NR. 114 / 23.04.2020

CLARIFICARE

Referitor la achiziția publică „Furnizare și montare panouri afișaj stații mijloace de transport în comun“, Cod CPV: 35261000-1 se solicită din partea unor posibili ofertanți următoarele clarificări:

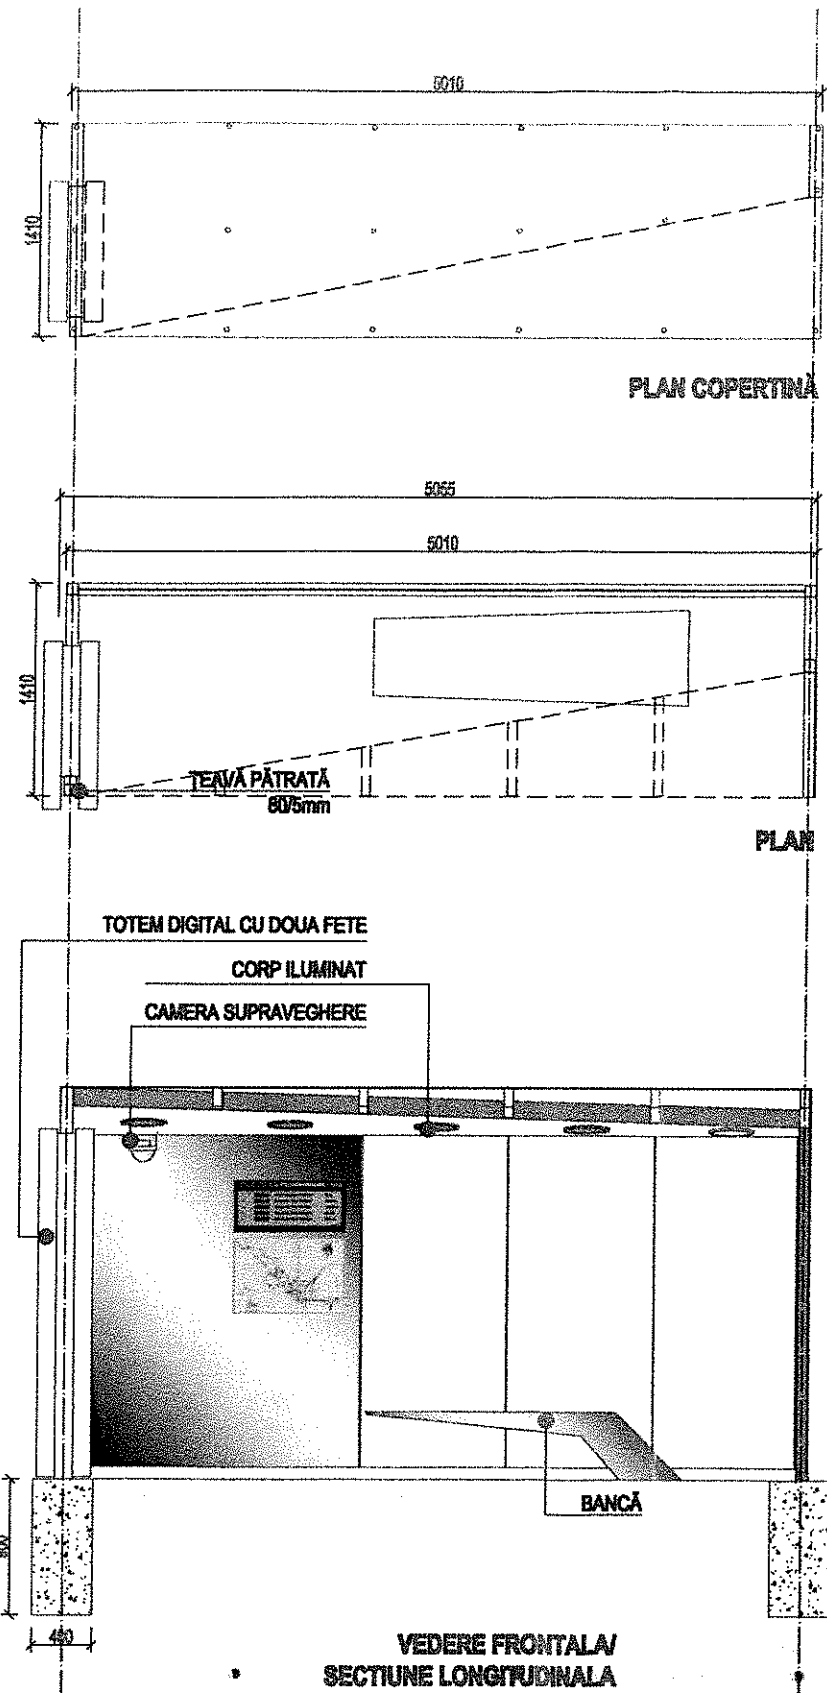
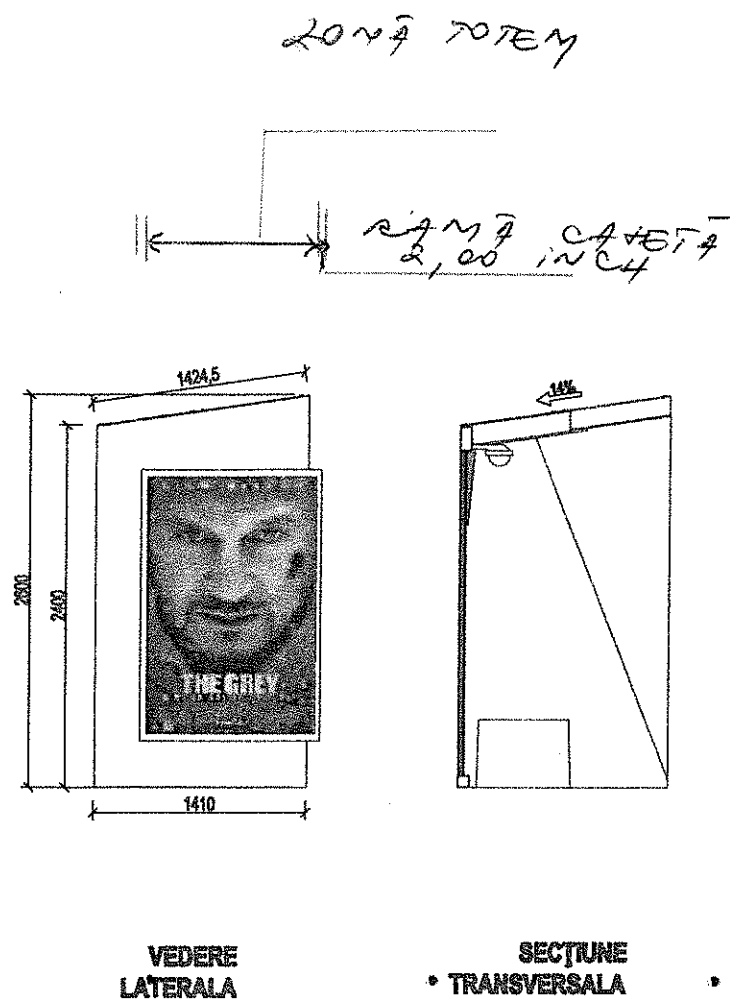
- ”Care este valoarea estimată a achiziției?”
- Ce tensiune de alimentare trebuie să aibă panourile afișaj?
- Există 220 V în fiecare locație?
- Ce tip de semnal video trebuie să accepte panourile la intrarea video (RGB,VGA, USB,HDMI, etc)?
- Care sunt dimensiunile maxime/exterioare ale panoului de afișaj, din care rezultă diagonala vizibilă = 72,00 inch, așa cum este precizat în caietul de sarcini?
- Care este poziția amplasării panourilor de afișaj în cadrul stației, pentru fiecare dintre cele 2 fețe și dacă există anumite cote față de sol/spate stație/exterior sau alte detalii specifice, raportate la stațiile de călători deja montate în teren?
- Există anumite norme de amplasare sau restricții de montare/prindere a panourilor de afișaj, în cadrul stației?”

- valoarea estimată a obiectivului de investiții este de 100.840,34 lei fără TVA;
- Există sursă de alimentare 220 V, pentru fiecare locație;
- Dimensiunea maximă exterioară a panoului de afișaj: 72,00 inch + 2,00 inch (marginea casetei);
- Casetele (față dublă) se vor realiza, spate în spate (se vor realiza două casete separate, montate spate în spate), pe un singur perete al stațiilor existente (perete metalic) și vor fi poziționate în mijlocul panoului, conform planșei anexate.
